ИЗМЕНЕНИЯ В ТЕХНИЧЕСКОЕ ЗАДАНИЕ № 5670235

на проведение конкурса по выбору подрядчика

на выполнение работ «под ключ» по проектированию и строительству/реконструкции ЛЭП
(6-10 кВ) и объектов распределительной сети 6-10/0,4 кВ
для присоединения *магазина с электрооборудованием (холодильники, морозильники) (Дол-
гошеева Александра Дмитриевна)*, расположенного по адресу: *Липецкая обл., г. Елец, ул.
Коммунаров, д. 43, кадастровый (или условный) номер земельного участка:
48:19:6160111:0010 (47 кВт (увеличение на 35 кВт, 0,4 кВ, категория надежности - 3).*

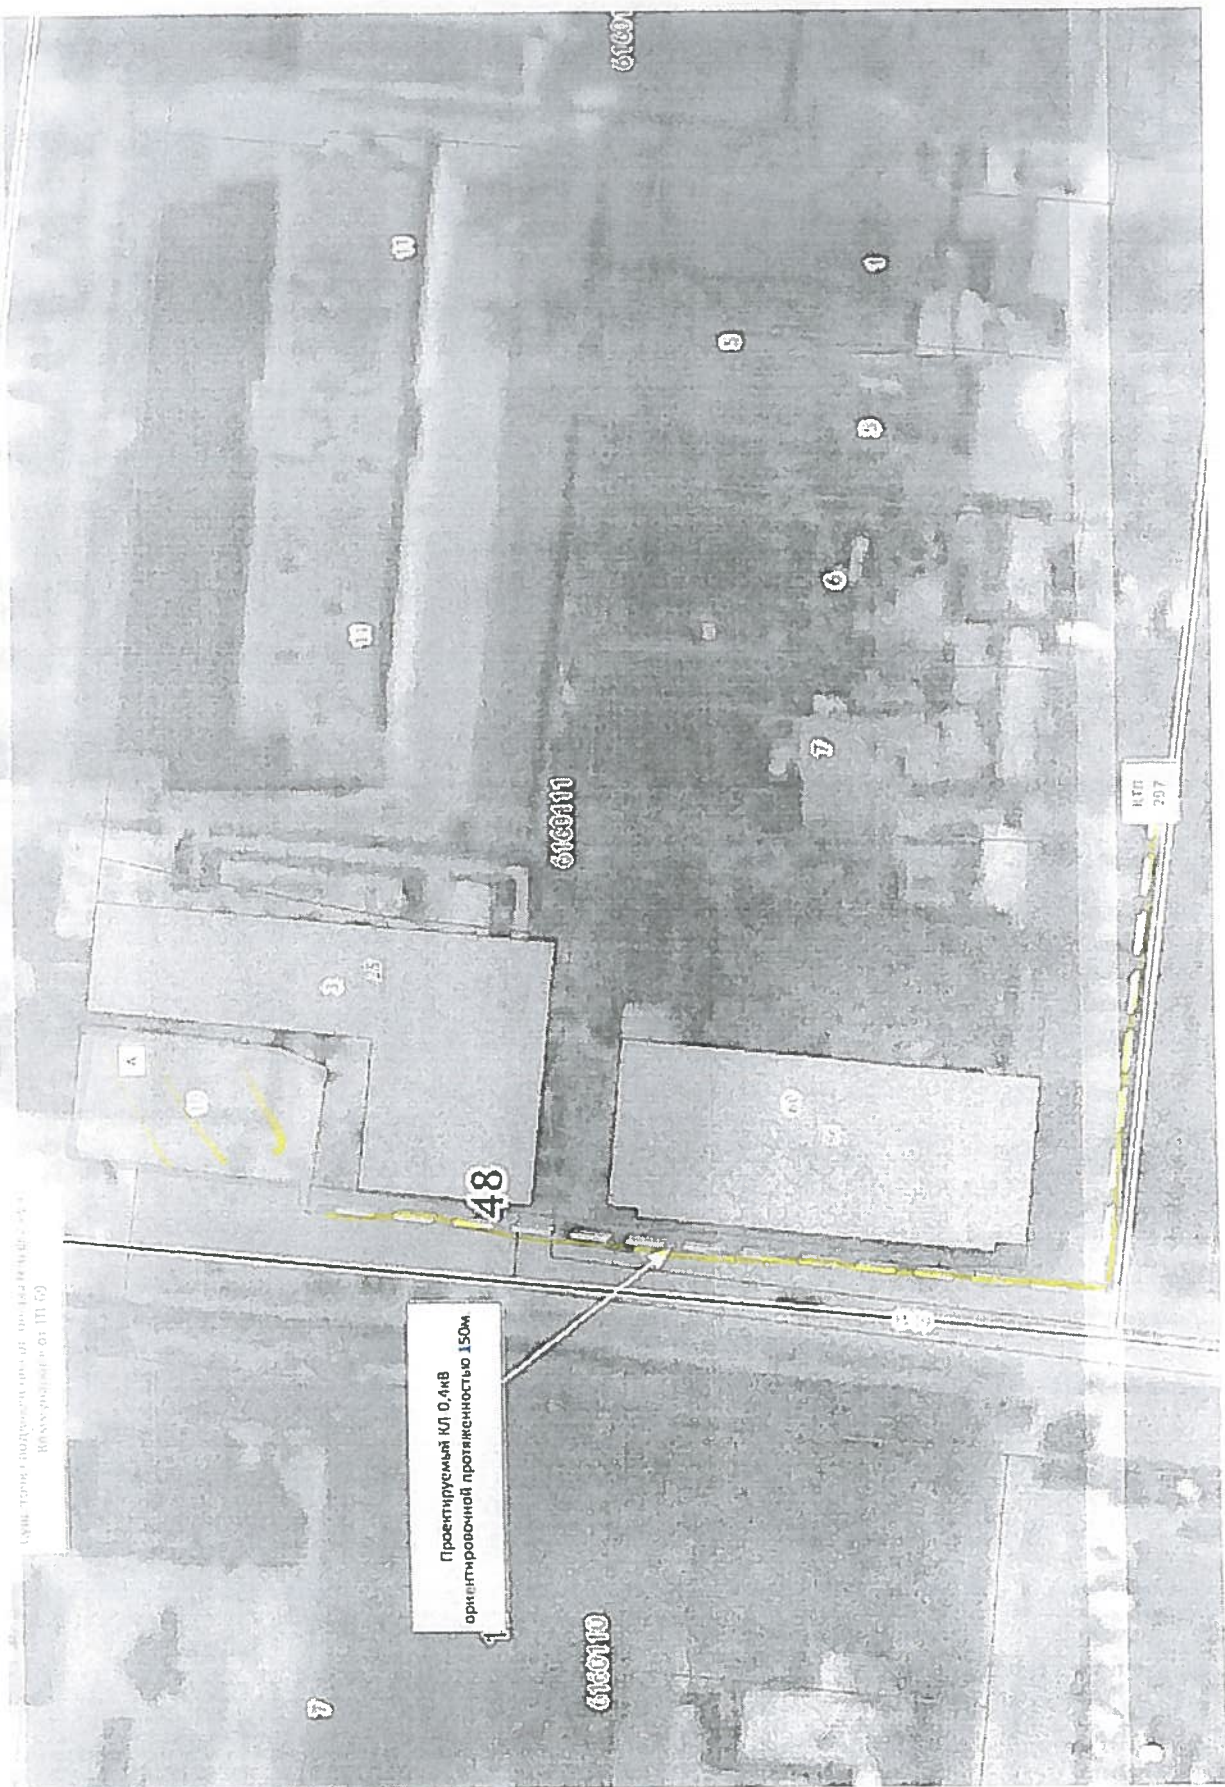
Проектируемый КЛ 0,4кВ
ориентировочной протяженностью 150м

2.1.2. От РУ 0,4 кВ КТП №297/160 кВА построить КЛ 0,4 кВ до ПУ Заявителя, распо-
ложенного на границе земельного участка, ориентировочной протяженностью 150 м (из них
145 м – методом ГНБ, 5 м – открыто по конструкциям). Отсоединить от ВЛ 0,4 кВ сетевой ор-
ганизации существующий кабель Заявителя (Z48-TP41480791.01)
